## 改善箇所説明図

助手席エアバッグシステム断面図

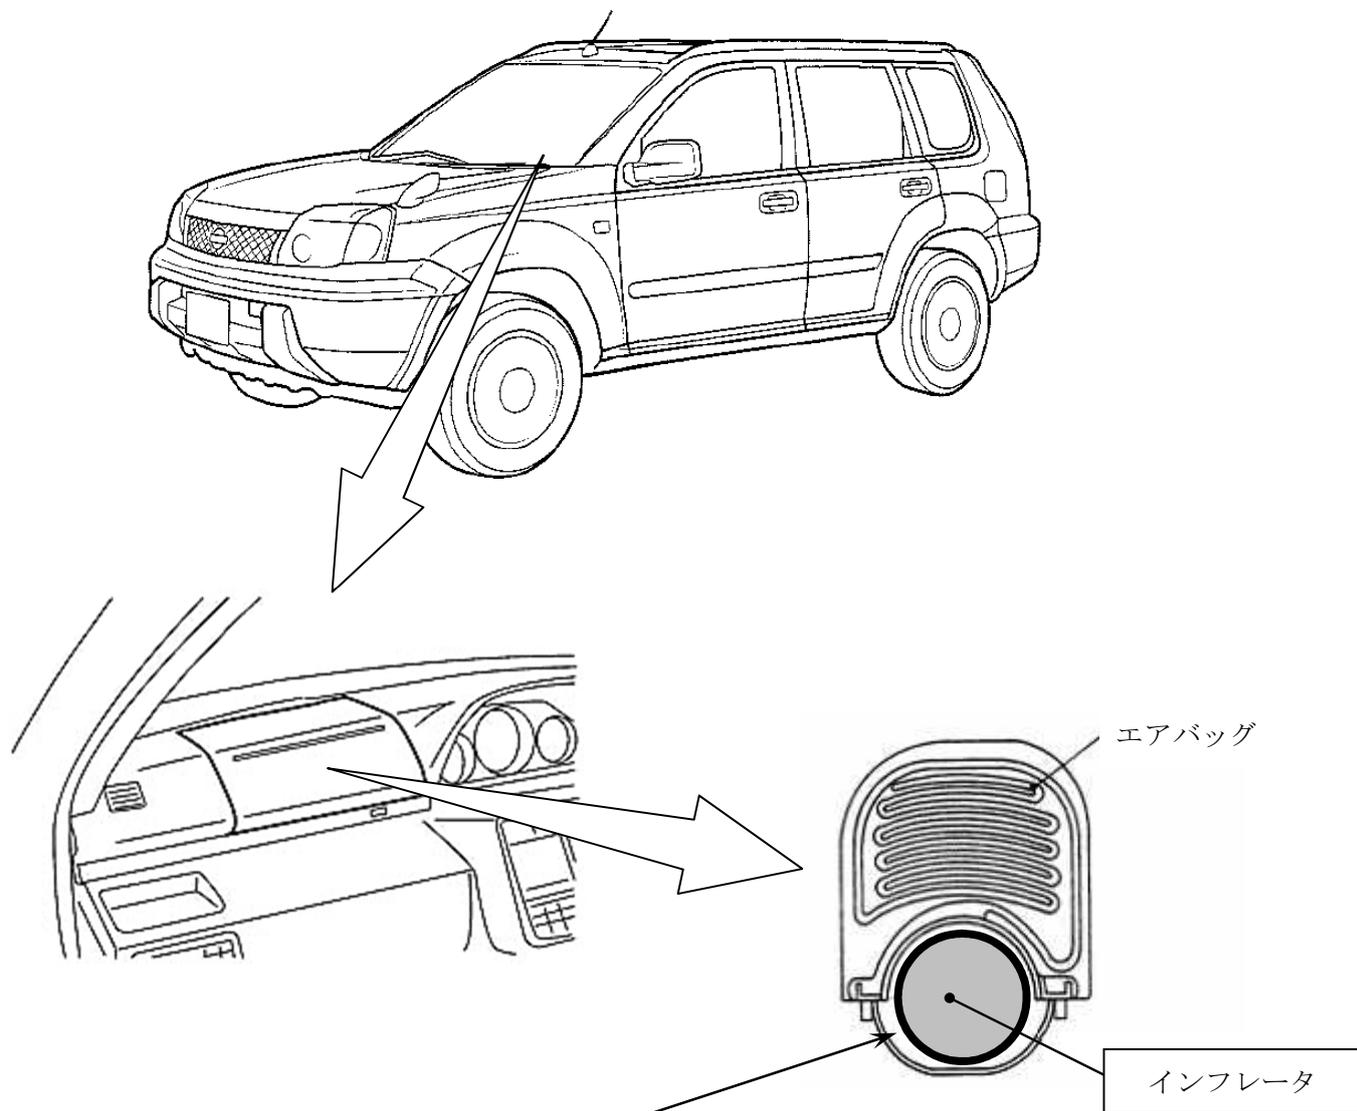
### 基準不適合発生箇所

エアバッグ展開時にインフレーター容器が破損して飛び散り、出火したり乗員が負傷するおそれがある。

### 改善の内容

全車両、当該インフレーターを新品と交換する。なお、交換用部品が不足した場合は、助手席エアバッグの機能を停止するとともに、助手席サンバイザ部に当該エアバッグが作動しない旨の警告を表示する。
